Realisierungswettbewerb

Neubau des Bildungscampus Seestadt aspern III in Wien 22

Sitzung des Preisgerichts in der Wettbewerbsstufe_1

Datum: 26.02.2025, 09:00 bis 18:45 Uhr

8.1. Projekt 05 – Projektbeschreibung und Bewertung

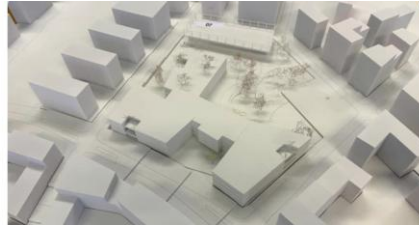
Der Entwurf sieht drei miteinander verbundene viereckige Baukörper vor, zwei liegen parallel zur Verbindungsstraße und zur Sonnenallee, ein Baukörper nimmt die Polygonalität des Grundstückes nicht auf. Die Baumassenverteilung führt teilweise zu nicht gut nutzbaren Restflächen, ein durchgängiger, großzügiger Freiraum wird vermisst. Die Einbindung in die Topografie ist im Bereich der Zugänge nicht gelöst. Das Konzept hat lange Wege zur Folge, die Vertikalerschließung und die Fluchtwege weisen Mängel auf, wie teilweise auch die Raumzuordnungen in den Bibern; ebenso

fehlt stellenweise die natürliche Belichtung. Die Anordnung von Turnsälen, Gymnastikraum und einem Hartplatz in den Obergeschossen wird kritisch gesehen. Die sehr große Baumasse lässt hohe Errichtungskosten erwarten, der hohe Versiegelungsgrad entspricht nicht der Intention der Auslobung in Bezug auf die Nachhaltigkeit.

8.3. Projekt 10 – Projektbeschreibung und Bewertung

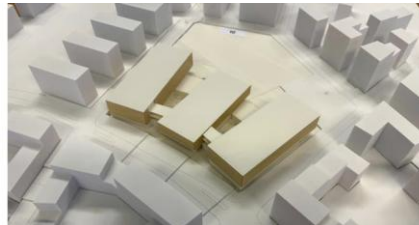
Drei rechteckige Baukörper fächern sich nach Nordwesten auf und verlaufen parallel zu den Straßenräumen im Nordosten und Südwesten. Diese Riegel werden an der Sonnenallee durch Brücken und im Westen in den unteren Geschossen durch Funktionsräume verbunden, wodurch klein dimensioniert Innenhöfe entstehen. Die städtebauliche Großform wirkt schematisch, die Nähe und räumliche Beziehung zur Hochgarage wird kritisch gesehen, die konischen Räume zwischen den Baukörpern können weder städtebaulich noch aus Sicht der Belichtung und Aussicht der Biber überzeugen. Der kleine Vorplatz, die abweisenden Fassaden der Turnhallen an der Sonnenallee, die Nachteile der getrennt organisierten Turnsäle, die erheblichen Mängel bei Entfluchtung und Evakuierung sowie die langen internen Wege werden kritisiert. Die große Baumasse lässt hohe Errichtungskosten erwarten.

8.5. Projekt 16 – Projektbeschreibung und Bewertung

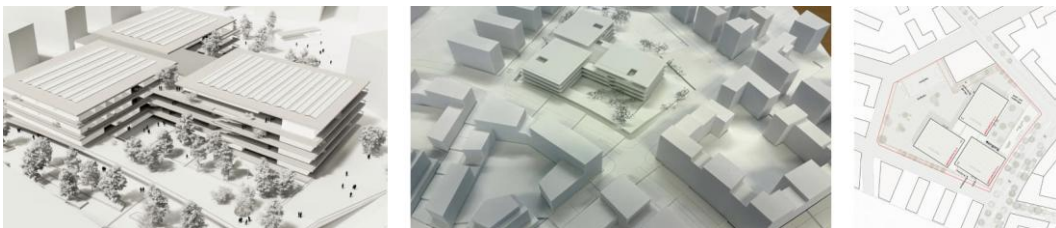
Drei kompakte, rechteckige Baukörper sind kleeblattartig zueinander angeordnet. An der Sonnenallee wird ein überproportional großer Vorplatz ausgebildet, was einen stark verkleinerten Freiraum zur Folge hat. stadträumliche Bezüge werden jedoch nicht hergestellt. der Entwurf lässt Bezüge auf die Besonderheiten des Bauplatzes und auf die städtebaulichen Anforderungen vermissen. Auch die Funktionalität der Raumorganisation weist Schwächen auf, in den Bibern wird teilweise das Raumprogramm nicht gänzlich erfüllt, vorgegebene funktionale Raumbezüge werden nicht berücksichtigt, die vertikale und horizontale Erschließung weist Mängel auf. Der Freiraum ist kleinteilig in zwei Bereiche gegliedert. Die Baumasse wäre hinsichtlich ihrer Wirtschaftlichkeit zu prüfen.

9.1. Projekt 01 – Projektbeschreibung und Bewertung

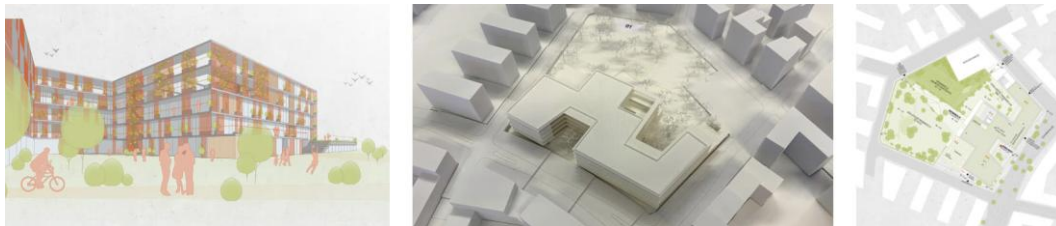
Das fünfgeschossige Projekt mäandert s-förmig an der Sonnenallee, bildet zwei Höfe auf der Gartenseite und einen Eingangshof an der Sonnenallee, im Westen bleibt ein großer Freiraum erhalten, der gut in einzelne Bereiche zониert ist. Zum öffentlichen Raum verhält sich der Entwurf unentschlossen, die nordöstliche Bauflucht wird aufgenommen, der Krümmung der Sonnenallee mit einer strikten geradlinigen Bauflucht begegnet, wodurch Straßenverlauf und Straßenecken recht wenig akzentuiert werden, auf die südwestliche Straßenflucht wird nicht Bezug genommen. Der in den Obergeschoßen 3 und 4 zurückspringende Hofbaukörper und die starke Ausrichtung vieler Räume zur Hochgarage können nicht überzeugen. In der fünfgeschossigen Bauform wird das Raumprogramm erfüllt, die Vertikalerschließung, die innere Organisation, sowie das Evakuierungskonzept können jedoch nicht überzeugen. Das Projekt weist einen hohen Versiegelungsgrad auf und lässt hohe Errichtungskosten erwarten.

11.2. Projekt 08 – projektspezifische Weiterbearbeitungsempfehlungen

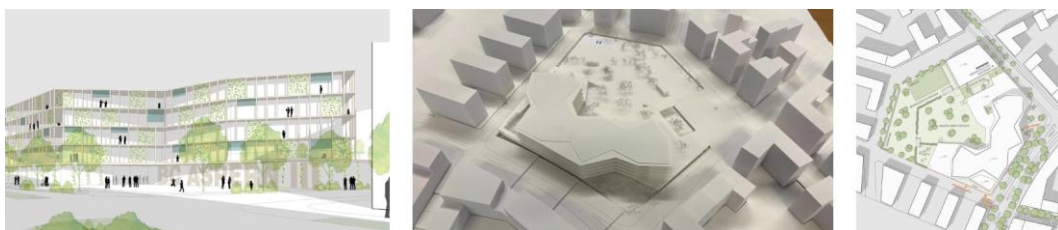
- Die Organisation der tief eingegrabenen Turnsäle ist hinsichtlich der Anforderungen nochmals zu reflektieren. Es ist zu prüfen, inwieweit der Turnsaalbereich natürlich belichtet werden kann. Die Anbindung von Biber 1 an den angrenzenden Freibereich ist in diesem Zusammenhang zu konkretisieren.

- Es ist zu prüfen, inwieweit die Konzeption des Vorplatzes des Haupteinganges aus verkehrstechnischer Sicht ausreichend Sicherheit für dort spielende oder wartende Kinder bietet. Die Freiraumplanung ist diesbezüglich zu präzisieren. Das Erschließungssystem des Gebäudes ist hinsichtlich Organisation und Zuordnung der Aufzüge zu prüfen.

- Die Angemessenheit, eines, über fünf durchgehende Geschoße führenden geraden Luftraumes ist im Hinblick auf die Maßstäblichkeit eines Hauses für Kinder, die Akustik als auch die Anforderungen bezüglich der Bildung vertikaler Brandabschnitte zu prüfen.

- Die Freiraumzonierung von BIBER 1 und 10 ist hinsichtlich sich ungünstig querender Personenströme zu überprüfen (beruhigtere Lage).

- Organisation und Abgrenzung der Funktionsbereiche im EG (Therapiebereich, Zugang zu Biber 1) sind zu überprüfen.
- Die Qualität der natürlichen Belichtung der MUFU-Zonen ist generell zu prüfen.

- BIBER 1 – zu prüfen sind: Bezug Bildungsräume zu MUFU, Einsehbarkeit vom öffentlichen Gut, Orientierung/ Auffindbarkeit des BIBER
- BIBER 2-4 - eine Gruppierung der VS-Bildungsräume ist lt. päd. Konzept zu prüfen, die Verteilung der MUFU-Flächen ist zu prüfen.

- Sportbereich – Die Erschließung und Anbindungen sind laut RFP zu prüfen. Die Funktionalität der Geräteräume der Turnsäle ist insofern zu prüfen, als diese von beiden Turnsaalhälften unabhängig erreichbar sein müssen.

- Gemeinsame Funktionen – Zusammenhängende Raumgruppen und Naheverhältnisse sind laut RFP zu prüfen; direkte Raumverbindungen laut RFP sind zu beachten.

- Verwaltung – die Qualität der Orientierung/ Auffindbarkeit ist zu prüfen.
- FM – Portier – die Funktionalität ist im Sinne der Anforderungen zu prüfen.

- Küchenbereich - Zugänglichkeiten einzelner Räume ist lt. RFP zu prüfen. Die Praktikabilität der Anlieferung über eine Rampe ist zu prüfen (wird kritisch gesehen). Es ist zu prüfen, inwieweit das FM-Materiallager (Raum Nr. 3.3.4) beim Zugang Anlieferung organisiert werden kann. Der Geschirrspül-Raum (Raum NR. 3.3.12) fehlt im 1.OG.

- Das Brandschutzkonzept ist in Bezug auf die Anforderungen an Entfluchtung und Evakuierung (Lage und Anzahl von Fluchttreppen und Aufzügen, Fluchtweglängen) zu überarbeiten, siehe auch allgemeine Empfehlungen Brandschutz. Das Konzept ist hinsichtlich der Anforderungen zu prüfen und nachvollziehbar auszuarbeiten. Der Abstand der Fassadenbegrünung im Bereich von Fluchtwegen ist zu prüfen.

- Das Trag- bzw. Deckensystem ist in Kombination mit dem Heiz- und Kühlsystem hinsichtlich der Wirtschaftlichkeit im Bau bzw. im Betrieb im Sinne des gesamtheitlichen Lebenszyklus zu prüfen. Die Lage und Zugänglichkeit des Trafos ist ebenso in dieser Hinsicht zu prüfen. Der Innenausbau ist in Bezug auf die konzipierten Zwischenwände zu konkretisieren.

- Dieses Projekt zeichnet sich durch hohe Kompaktheit, geringe Versiegelung und ausgezeichnete Materialeffizienz aus. Die Betonrippen-Lehm-Verbunddecke ist eine innovative und plausible Anwendung von Lehm, die auf die klimatisch wirksame Masse abzielt, jedoch muss eine entsprechende Raumakustik in der Umsetzung gewährleistet werden können. Die vorgeschlagene Bauteilaktivierung im Besonderen und die Wirtschaftlichkeit im Allgemeinen sind allerdings weiter zu plausibilisieren.

11.4. Projekt 13 – projektspezifische Weiterbearbeitungsempfehlungen

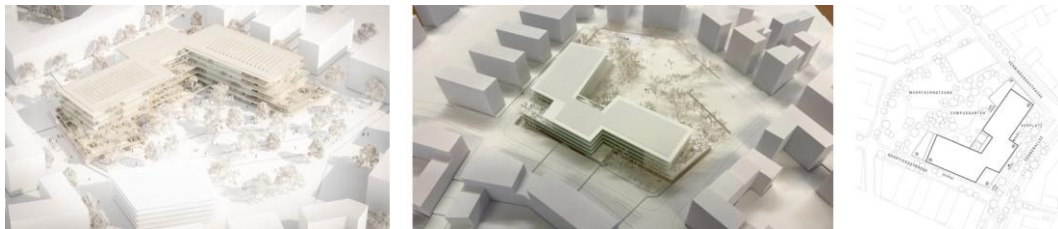
- Die Absturzsicherungen der Balkone sind gestalterisch zu präzisieren und die diesbezüglichen Auswirkungen auf das Erscheinungsbild der Fassaden herauszuarbeiten.

- Es ist zu prüfen, inwieweit die Konzeption der Vorplätze des Hauptzuganges aus verkehrstechnischer Sicht ausreichend Sicherheit für dort spielende oder wartende Kinder bietet.

- Der Zugang Sonderpädagogik von der Vorfahrt Behindertentransporte aus muss auch direkt in die allgemeine innere Erschließung des Bildungscampus führen.

- Der interne Zugang zu Biber 1 ausschließlich über einen Aufzug und Treppe sowie die Lage des Kinderwagenabstellraumes werden im pädagogischen Betrieb problematisch gesehen.

- Die Lage des Therapiebereiches im EG ist hinsichtlich interner Wegelängen zu prüfen.
- Die Orientierung der Bildungsräume des Biber 10 ausschließlich zu Straßenraum und Vorplatz ist hinsichtlich Funktionalität und Aufenthaltsqualität zu prüfen.

- Die Lage des FM-Center (Portiersfunktion) ist im Hinblick auf die Eingangssituation mit zwei Haupteingängen zu prüfen.
- Es ist zu prüfen inwieweit die natürliche Belichtung der unterirdisch befindlichen Turn- und Gymnastiksäle noch verbessert werden kann und inwieweit die räumliche Qualität und Orientierbarkeit und das subjektive Sicherheitsgefühl der Erschließung der Turnsäle kinderfreundlicher gestaltet werden kann.

- BIBER 1 ist hinsichtlich der derzeit linearen Anordnung der Bildungsräume und des Fehlens eines Gemeinschaftsraumes in seiner räumlichen und pädagogischen Qualität zu prüfen.

- BIBER 2-10 – es ist zu prüfen, inwieweit die Lage und der Bezug der Räume und MUFU-Flächeneinander den Anforderungen der Auslobung, im Speziellen dem päd. Konzept, entsprechen.

- Gemeinsame Räume - der Zuschnitt der Bibliothekstation im 1.OG wird hinterfragt; die Verteilung der Bewegungsräume ist zu prüfen
- Verwaltung – die Zugänglichkeit von Raum 3.1.4 ist zu prüfen; der Zuschnitt einzelner Räume wird hinterfragt.

- Küchenbereich – es sind die Praktikabilität der Zugänglichkeit von Raum 3.3.8 und die Lage von Raum Nr. 3.3.4, FM-Materiallager zu prüfen.

- Sonstige Flächen –, die Lage von Raum Nr. 3.4.3, Gärtner/ Winterdienst und von Raum Nr. 3.4.4, Gartenspielgeräte wird hinterfragt.
- Das Brandschutzkonzept ist in Bezug auf die Anforderungen an Entfluchtung und Evakuierung zu vertiefen. Der Abstand der Fassadenbegrünung im Bereich von Fluchtwegen ist zu prüfen.

- Der Innenausbau, insbesondere die Konzeption der Zwischenwände ist hinsichtlich der Wirtschaftlichkeit in Bau als auch Betrieb zu prüfen. Die Lage und Zugänglichkeit des Trafos ist ebenso in dieser Hinsicht zu prüfen.

- Die Erfordernisse der Kreislaufwirtschaft sind plausibel durch einen Stahlbeton-Skelettbau mit Holz-Ausbauelementen. Die Rückbaubarkeit und Modularität sind noch zu konkretisieren, besonders auch bezüglich des komplexen Terrassenbandes. Das Konzept der Nachhaltigkeit kann in Bezug auf die Flächeneffizienz und Kompaktheit angesichts der Objektnutzungskosten noch optimiert werden.
